DIREZIONE GENERALE ARCHEOLOGIA, BELLE ARTI  
E PAESAGGIO  
Servizio V

*Oggetto:* **OLBIA (SS) – Progetto di modifica e variante in adeguamento tecnico della banchina per rimessaggio imbarcazioni in loc. Cala Saccaia – zona industriale di Olbia.**  
Procedura riferita al D.Lgs. n. 152/2006 – Verifica di assoggettabilità a VIA (art. 19)  
Proponente: Industrie Cala Saccaia S.r.l.  
Osservazioni del Ministero per i beni e le attività culturali e per il turismo (MiBACT).

(PPR – Assetto Ambientale: arancione - “Sistemi a baie e promontori, falesie e piccole isole”; celeste - “Laghi naturali, invasi artificiali, stagni, lagune”; verde - “praterie”)

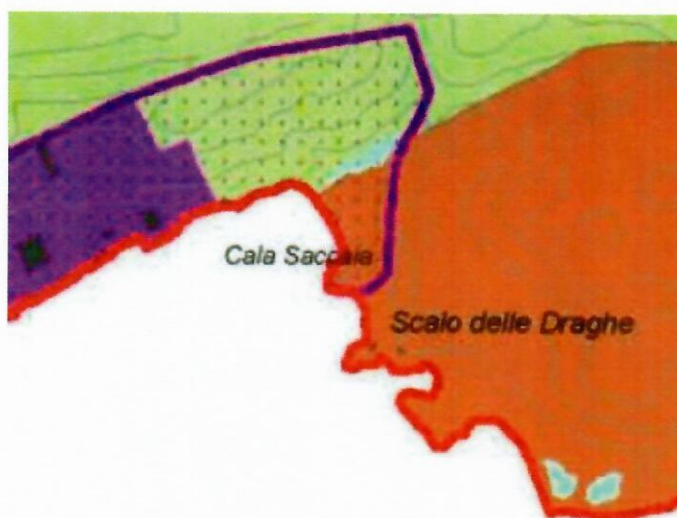
**rilevato** che con lo SPA (cfr. paragrafo 5.8 Paesaggio, p. 44 del file .pdf), in riferimento al fattore ambientale del Paesaggio, non descrive adeguatamente i valori paesaggistici presenti nell'area interessata dall'intervento in esame, omettendone una preliminare corretta e completa descrizione;

**considerato** che la tavola del foglio 444 – Sezione I (scala 1:25.000) dell'Ambito 18 – Golfo di Olbia del Piano paesaggistico regionale – Primo ambito omogeneo, identifica l'area interessata dal progetto di cui trattasi rispetto ai diversi Assetti considerati dal medesimo Piano, con particolare riguardo a quello Ambientale:

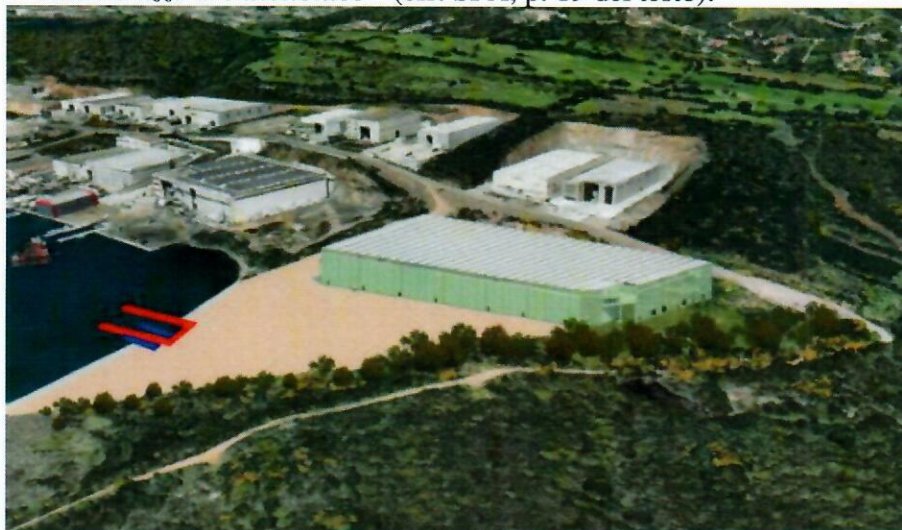
**considerato** che i provvedimenti di autorizzazione paesaggistica rilasciati nel tempo dal Comune di Olbia (cfr. Provvedimento Unico n. 104 dell’11/02/2020, cfr. *Relazione* ex art. 146, comma 7, del D.Lgs. 42/2004 del 23/12/2019; ma anche: Provvedimento Unico n. 49 del 14/03/2012, cfr. *Relazione* ex art. 146, comma 7, del D.Lgs. 42/2004 del 30/01/2012 e Autorizzazione paesaggistica di cui al prov. n. 672 del 05/10/2011, cfr. *Relazione* ex art. 146, comma 7, del D.Lgs. 42/2004 pervenuta all’allora competente Soprintendenza BAPSAE) dichiarano che il vincolo paesaggistico tipizzato e individuato come “Fascia costiera” vige, ancora il 23/12/2019, nelle aree interessate dal banchinamento originario e della sua variante di cui trattasi, contrariamente a quanto non affermato in merito nell’autorizzazione paesaggistica dello stesso Comune di Olbia prot. n. 69362 del 31/08/2009 (che cita, al contrario, il solo DM 30/11/1965 e non la sua rettifica di cui al DM 10/01/1968);

**vista** la dichiarazione di notevole interesse pubblico di cui al DM 10/01/1968 - di rettifica del DM 30/11/1965 – recante “Rettifica del decreto ministeriale 30 novembre 1965, concernente il vincolo panoramico di una zona sita nel comune di Olbia (Sassari)”, il quale nelle relative premesse ha individuato “... l’opportunità di rettificare il sopracitato provvedimento del 30 novembre 1965, nel senso che dal vincolo in parola devono intendersi escluse non già la ‘zona industriale e portuale del porto di Olbia e quella portuale del golfo degli Aranci’ bensì ‘la zona demaniale marittima compresa tra lo scalo delle Draghe e Punta Is Taulas, quella portuale banchinata del golfo di Olbia e quella portuale del golfo di Aranci’”;
